Dotyczy: „Rozbudowa infrastruktury pieszej i rowerowej na terenie MOF Ciechanowa wraz z budową Park & Ride przy Dworcu PKP Ciechanów Przemysłowy  
ZADANIE 1 Rozbudowa infrastruktury pieszej i rowerowej na terenie MOF Ciechanowa  
ZADANIE 2 Budowa Park & Ride przy Dworcu PKP Ciechanów Przemysłowy”

Działając na podstawie art. 284 ust. 3 oraz ust. 6 ustawy oraz 286 ust. 1 ustawy z dnia 11 września 2019 r. Prawo zamówień publicznych (Dz.U. 2024, poz.1320 t.j.) Zamawiający w niniejszym postępowaniu o udzielenie zamówienia publicznego, przekazuje treść pytań wraz z odpowiedziami oraz dokonuje zmiany treści SWZ.

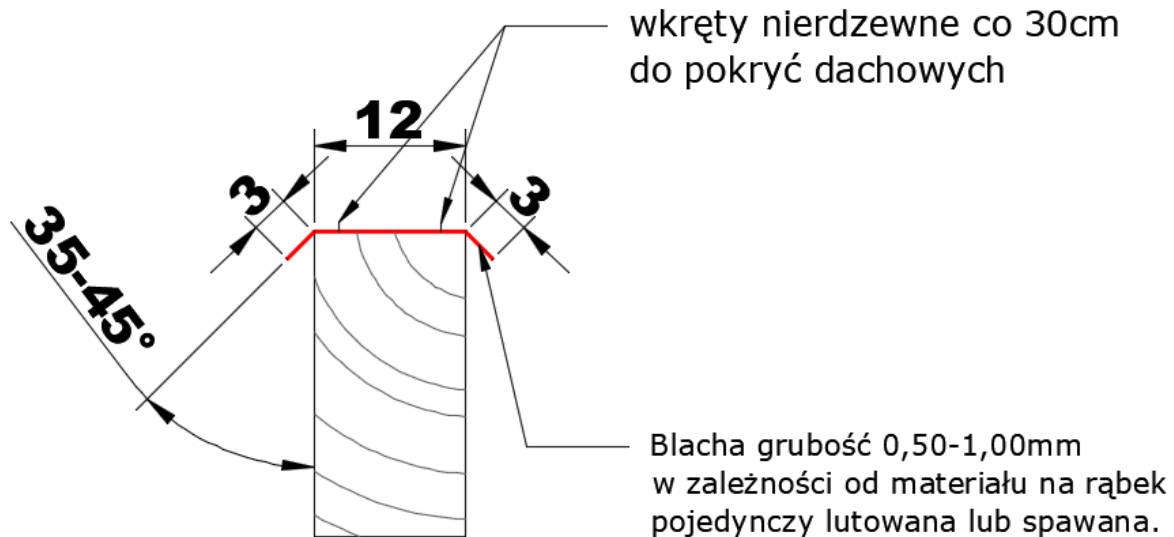
Prosimy o dołączenie do dokumentacji projektowej szczegółowego rysunku balustrad stalowych, z zestawieniem ilościowym materiału i ze sposobem mocowania ich do górnej powierzchni dźwigarów głównych. Z rysunku nr 2 z PW, na którym bardzo ogólnie wrysowano balustrady, nie wynika tak naprawdę z jakich elementów mają być one wykonane. O ile można założyć, że poręcz  $\varnothing$  80 mm wykonana powinna być z rury, to o pozostałych elementach o średnicach  $\varnothing$  12, 20, 40 i 81 mm nie wiadomo nic. Czy elementy o średnicach  $\varnothing$  12, 20, 40 mm to pręty o przekroju pełnym, czy rury i o jakich grubościach ścianek. Czy element o średnicy  $\varnothing$  81 mm to jest stopka słupka balustrady z blachy?. Jeśli tak to w takim razie jakiej powinna być grubości, iloma i jakimi śrubami powinna być mocowana do belki głównej i tak naprawdę dlaczego jest o tak małej średnicy - uważamy, że będzie problem z wykonaniem otworów do przeprowadzenia śrub mocujących, uwzględniając prawdopodobny błąd w opisie na rysunku, a mianowicie: naszym zdaniem zamieniony został opis elementów o średnicach  $\varnothing$  20 i 40 mm - z rysunku wynika, że element o średnicy  $\varnothing$  40 mm jest 2 razy cieńszy od tego o średnicy 20 mm.

Balustrada schodowa zewnętrzna z rur o grubości ścianki min. 1,5 mm (stal nierdzewna) należy skrócić słupki wysokościowe odpowiednio do wysokości wymaganej w dokumentacji projektowej. Na przekroju poprzecznym błędnie oznaczono średnice elementów - średnice elementów  $\varnothing$ 20 i  $\varnothing$ 40 są zamienione (element o średnicy  $\varnothing$ 20 na górze do górnej poręczy, a o średnicy  $\varnothing$ 40 u dołu). Mocowanie za pomocą wkrętów nierdzewnych np. 8x60mm przez stopkę o średnicy  $\varnothing$ 81 w ilości min. 3 szt/stopkę.
